SLInfo_No.15003

《 TRY-2 ブレーキシステム変更について 》

【 TRY-2 ブレーキシステム変更 】

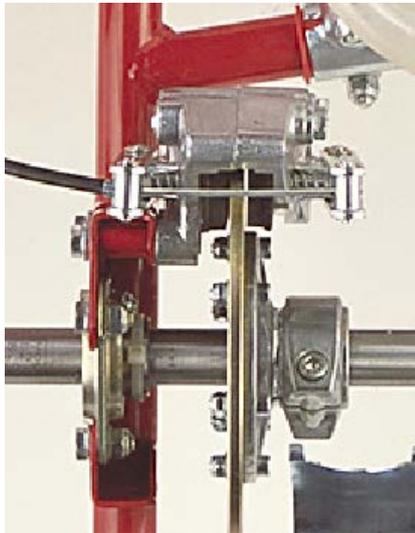
YAMAHA TRY カデットクラスの指定シャシーTRY-2 に標準装着されている機械式キャリパーの生産中止に伴い、下記のとおりブレーキシステムが変更となります。

- 変更点：新設計の機械式キャリパー・ブレーキディスク・ディスクハブ
- 変更理由：現状の B 型機械式キャリパーの型の老朽化に伴う、型変更
- その他：今後の補修部品は、新ブレーキシステムに移行します。

この変更に伴う現仕様モデルとの性能差はありませんので、現行品と変更品のいずれにおいても取り付けを承認致します。

SLO 判断：現行仕様と比較して走行性能に特別の差異はないと判断し、承認とする。
